Plan- og bygningsetaten, Bergen kommune

Bergen, 10. desember 2023

Klage på reguleringsplan for Lilandsjordet nord, Bergen kommune

Forum for natur og friluftsliv (FNF) Hordaland viser til kunngjøring av detaljreguleringsplan for Lilandsjordet nord den 18. november 2023 (saksnummer PLAN-2022/20532; arealplan-ID: 65730000), med klagefrist satt til 10. desember 2023. Vi klager med dette på det aktuelle planvedtaket. Siden klagefrist var på en søndag, er den

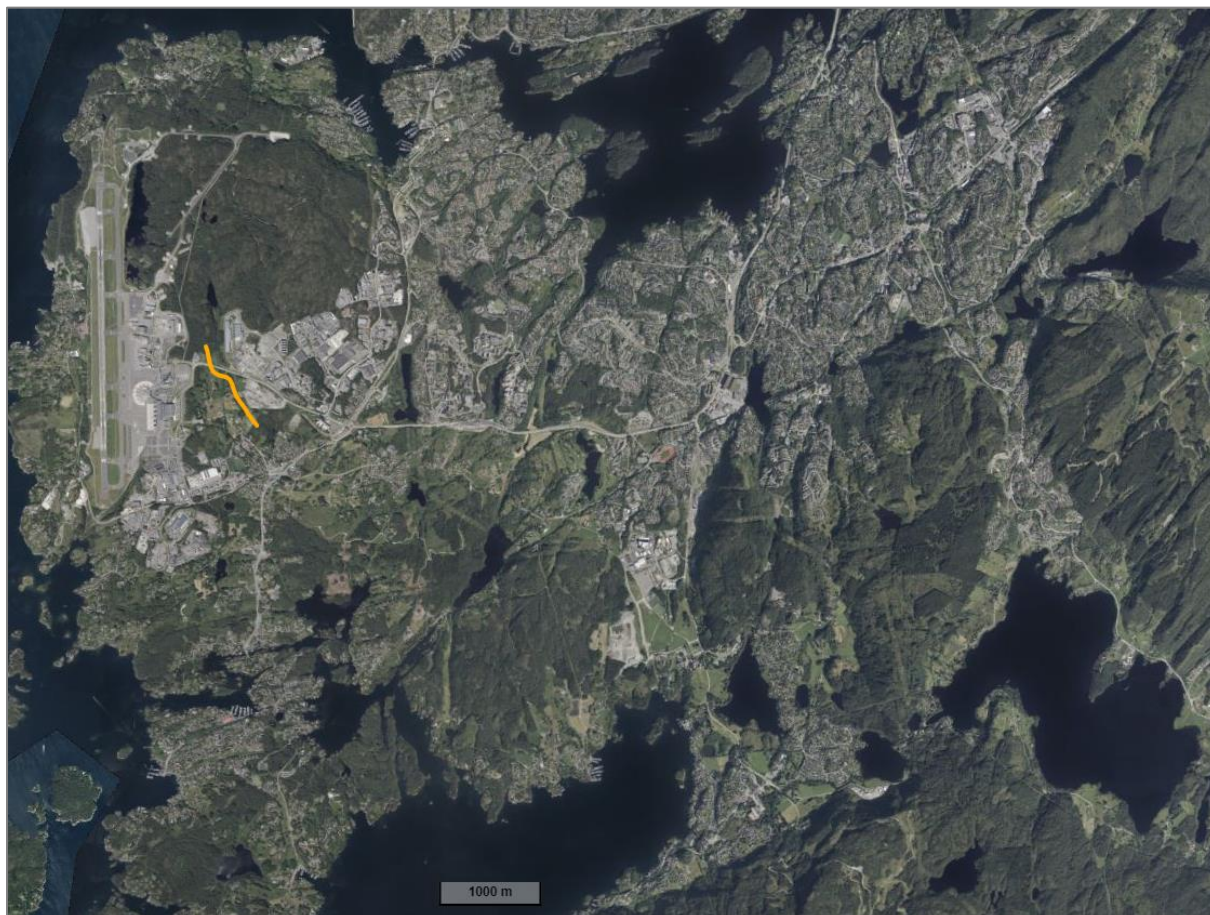
I *Konsekvensutredning naturmangfold* er det vist til at det går en trekkvei for hjort over Flyplassvegen (figur 19 i KU; se figur 2 på neste side), som planområdet vil berøre sterkt. I KU konkluderes det – ut fra antall registrerte hjortepåkjørsler, at hjortetrekket som går litt vest for planområdet er større enn det som berøres av planområdet direkte. Dette er basert på at av tolv registrerte påkjørsler på litt

mer enn 7 år, skjedde tre stk. i planområdet (25 prosent) og ni stk. like vest for planområdet (75 prosent).

Til tross for et stort antall påkjørsler i og ved området som omfattes av reguleringsplanen, gjør – etter hva vi kan se – reguleringsplanen ikke noe forsøk på å legge til rette for en god økologisk korridor for hjort og annet vilt mellom viltområdet Fleslandsmarka (kategorisert som *viktig viltområde* i Mikkelsen og Søyland (2017)) og andre skogsområder lenger sør og øst i kommunen.

Etter massiv utbygging de siste tiårene har Fleslandsmarka blitt mer og mer isolert for mange arter (fragmentering av leveområder er som kjent en stor trussel for mange arter), og det aktuelle planområdet er del av det som pr. i dag kanskje er den viktigste økologiske korridoren for hjort mellom Fleslandsmarka og resten av Bergens skogsområder – noe det høye antallet hjortepåkjørsler

tydelig viser. Ved ytterligere utbygging i tråd med den vedtatte reguleringsplanen og KDP BLÅE, vil Fleslandsmarka bli enda mer isolert som viltområde. **Med bakgrunn i dette mener vi at det er viktig å påpeke at den samlede belastningen for viltet i Fleslandsmarka, inklusiv planområdet og dets influensområde, verken er diskutert eller vurdert i den grad som vi mener at naturmangfoldloven § 10 legger til grunn.**

Figur 3. Fleslandsmarka opp til venstre. Den oransje streken indikerer hvor det bør planlegges en økologisk korridor, som bl.a. inkluderer en trekkvei for hjort. Kart: Statens kartverk / Norgeskart.no.

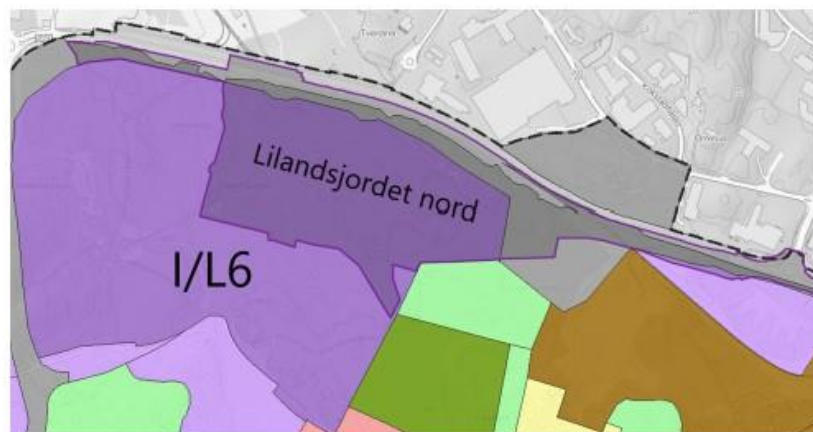
Behovet for en økologisk «korridor» som krysser Flyplassvegen er åpenbart, og burde vært en del vurderingene i tilknytning til den aktuelle planen. En slik korridor er ikke minst viktig for hjort, men om man hadde bygget en ordentlig viltpassasje også over (eller under) Flyplassvegen, ville denne også fått betydning for mange flere arter enn hjort.

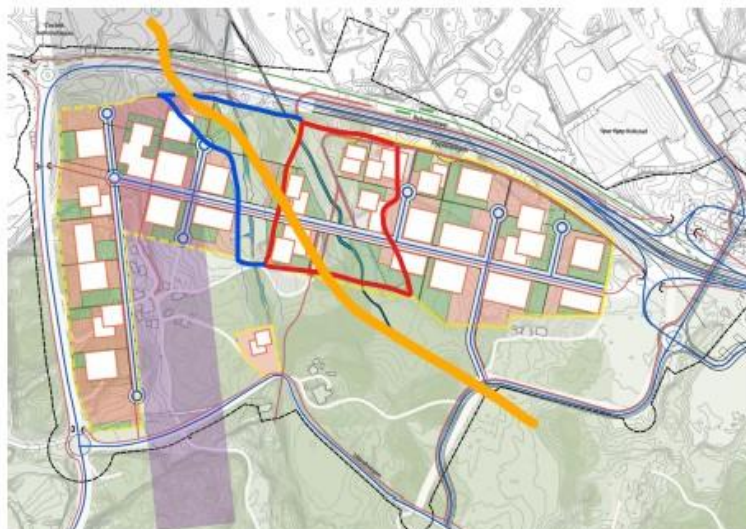
På neste side har vi i figur 4 klippet ut et lite utsnitt fra Plan- og bygningsetatens fagnotat til den aktuelle reguleringsplanen (datert mars 2023) – dette for å vise mer i detalj hvorfor vi mener at det aktuelle området er – og blir – så viktig som en økologisk korridor, hvis det legges til rette for det i forbindelse med den aktuelle reguleringsplanen.

Vi tar også med at det i fagnotatet fra Plan- og bygningsetaten (side 16) er vist til at området der elveparken er planlagt er antatt å få en verdi som økologisk korridor: «Det er i bestemmelsene sikret at elveparken skal beplantes med stedegne arter, og at det skal sikres trekkorridorer for vilt med rikelig innslag av tette, klyngevis forekomster av helårsgrønn vegetasjon (§ 3.3.2.2).» Det er likevel vår mening at området ikke vil få noen verdi som «trekkorridor for vilt» hvis det ikke sikres en korridor slik vi har skissert blant annet i vår figur 4 og 5.

Bystyret vedtok Strategisk planprogram for feltet I/L6 i KDP BLÅE, sak 214/19 i møtet 20.06.2019 (figur 4). Det ble vedtatt at det strategiske planprogrammet skal være retningsgivende for utarbeidelse av fremtidige detaljreguleringsplaner innenfor felt I/L6. Det ble også vedtatt at det skal startes opp offentlig planarbeid med en endring av KDP BLÅE, hvor sørlige del av I/L6 skal tilbakeføres til LNF-formål. Dette er per i dag ikke startet opp.
